Note sulla versione v81 del firmware per Petrel 2/ Perdix/Perdix AI/NERD 2/Peregrine Shearwater

VERSIONE 81 08.09.2020

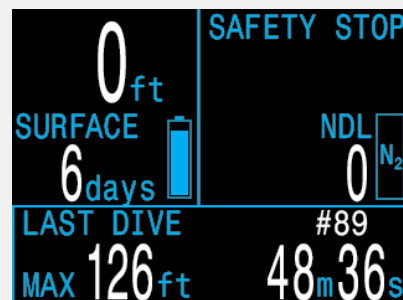
CHANGE Aggiunta di “Avvisi” configurabili dall’utente. Si possono programmare per emettere un’avvertenza al raggiungimento di un limite specifico. Inoltre, la relativa visualizzazione sulla schermata principale cambia in giallo quando si eccede il limite impostato. Sul Peregrine, l’avvertenza attiva la vibrazione.

L’impostazione “Vibrazione” è presente solo sul Peregrine. Gli altri modelli dispongono solo di avvisi grafici.

Il GF di superficie corrisponde al Gradient Factor in caso di risalita immediata in superficie.

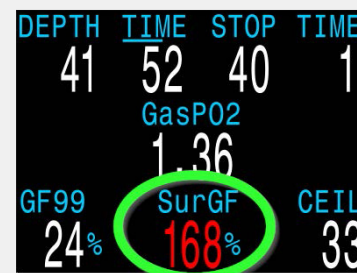
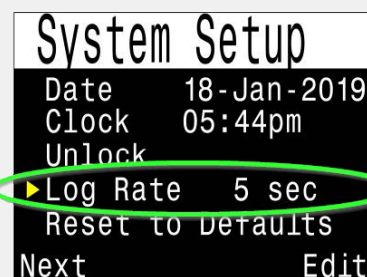
Aggiunta la schermata del GF di superficie. Visualizza il Gradient Factor in caso di risalita immediata in superficie. Questo valore è diverso dal GF99, che indica il Gradient Factor alla profondità attuale. È disponibile:

- Sulle schermate informative standard (premendo alcune volte il pulsante destro).
- Può essere configurata su posizioni vuote della schermata principale.
- Può essere configurata in sostituzione dell'NDL (visualizzata al posto dell'NDL quando si rende necessaria la decompressione).

La frequenza di campionamento del logbook può essere impostata su 2, 5 o 10 secondi (prima era sempre di 10 secondi). Si noti che lo scaricamento del logbook può durare più a lungo con frequenze di campionamento maggiori, data la quantità superiore di dati registrata. Inoltre, possono essere memorizzate meno immersioni fino alla sovrascrittura delle precedenti. Per esempio, a una frequenza di campionamento di 10 secondi sono memorizzate 1000 ore, mentre a una frequenza di 2 secondi sono memorizzate solo 200 ore.

Nuove opzioni di decompressione in modalità OC Rec

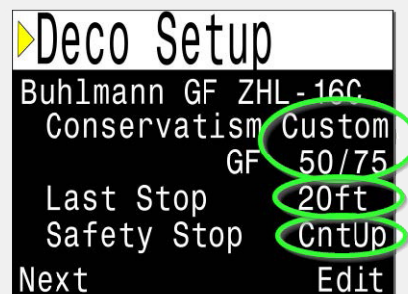
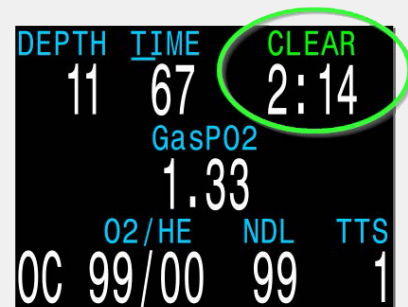
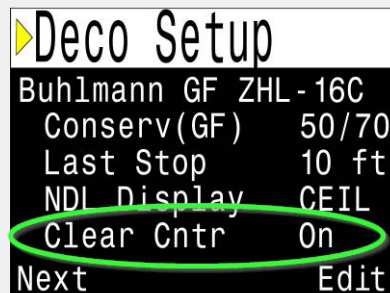
Consente all'utente di selezionare una profondità di 6 m/20 ft per l'ultima sosta in modalità OC Rec. In precedenza l'ultima sosta in modalità OC Rec era sempre a 3 m/10 ft.

È stata aggiunta un'opzione di conteggio incrementale per la funzione di Deco terminata.

Disponibile nelle modalità OC Tec, CC/BO e OC Rec. Nella modalità OC Rec è visualizzata al posto della sosta di sicurezza. Nelle modalità Tec è facoltativa.

Al termine della decompressione inizia il conteggio da 0. È utile per dilazionare ulteriormente le tempistiche di risalita dopo le soste di decompressione obbligatorie. Se l'immersione non richiede decompressione, il contatore parte quando si entra nell'area della sosta di sicurezza (cioè a una profondità inferiore a 6 m/20 ft).

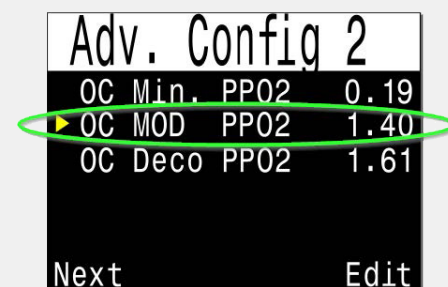
Sono state modificate le opzioni del limite della PPO2 per la modalità OC Tec.

In precedenza, c'era un'impostazione di "PPO2 massima OC" definita solo in presenza del messaggio di "PPO2 alta", indipendentemente dalla fase dell'immersione (per esempio, profondità massima o sosta di decompressione). Ciò creava confusione per molti utenti che, ragionevolmente, presumevano che si trattasse del limite di "profondità massima" e lo impostavano su 1,40. Questo attivava le avvertenze durante la decompressione quando la PPO2 raggiungeva il livello di 1,60.

Adesso la funzione "PPO2 massima OC" è stata rimossa e sostituita con l'impostazione "PPO2 MOD OC". L'impostazione della MOD si applica solo alla fase della profondità massima. Quando si arriva entro 7,5 m/25 ft da una sosta di decompressione obbligatoria, il computer usa il limite di "PPO2 Deco OC" invece del limite di "PPO2 MOD OC". Questo limite viene impostato anche quando si verifica il cambio predittivo al gas di decompressione. Inoltre, se il gas attuale ha una percentuale di ossigeno uguale o superiore all'80%, viene usato il limite di decompressione poiché si presume che si tratti di un gas di decompressione.

In seguito all'aggiornamento, il valore "PPO2 MOD OC" è impostato su 1,40 ATA mentre la "PPO2 Deco OC" resta invariata. I valori predefiniti sono:

L'impostazione della direzione della bussola adesso richiede meno pressioni del pulsante

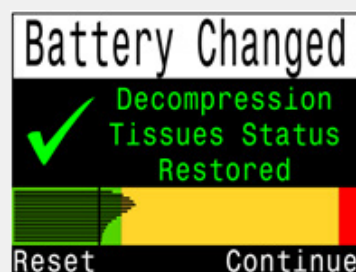
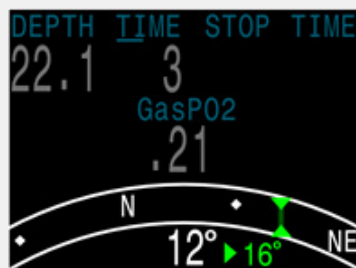
Il menu di impostazione della direzione della bussola è stato spostato per ridurre il numero di pressioni del pulsante. Inoltre, la bussola può ora essere visualizzata durante l'impostazione della direzione. Funzionamento: durante la visualizzazione della bussola, premendo il pulsante sinistro si richiama il menu "Exit/Mark" (Uscire/Impostare). A questo punto premendo il pulsante destro si imposta la direzione della bussola, mentre premendo il sinistro si torna alla schermata principale. In precedenza, per impostare la direzione della bussola era necessario navigare ai normali menu.

Quando si imposta una direzione, il display visualizza ora l'angolo di deviazione tra la direzione attuale e quella impostata. Questo è utile per navigare rotte più complesse. Per esempio, una rotta quadrata richiede svolte di 90°, mentre una triangolare richiede svolte di 120°.

Adesso il grafico a barre dei modelli tissutali è visualizzato sulla schermata Tissues Restored (Modelli tissutali ripristinati)

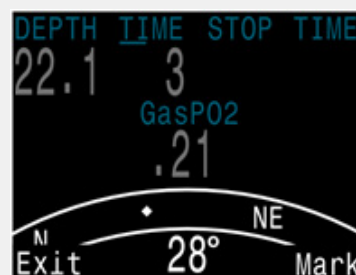
Dopo la sostituzione della batteria, l'attuale saturazione dei modelli tissutali è indicata sulla schermata Tissues Restored (Modelli tissutali ripristinati).

Sulla pagina “Bus Devices” (Dispositivi Bus), scegliere “View” (Visualizza) per visualizzare maggiori informazioni e impostazioni

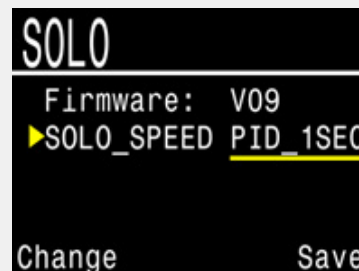
NEW Aggiunto supporto per la modifica delle impostazioni sulle schede periferiche.

Per esempio, sulla scheda SOLO (solenoid e controller dell’ossigeno) l’impostazione Solenoid Speed (Velocità solenoide) può essere regolata. Andare alla pagina “Bus Devices” (Dispositivi Bus) su Petrel per accedere alle schede periferiche. Le impostazioni visualizzate qui vengono salvate sul dispositivo periferico.
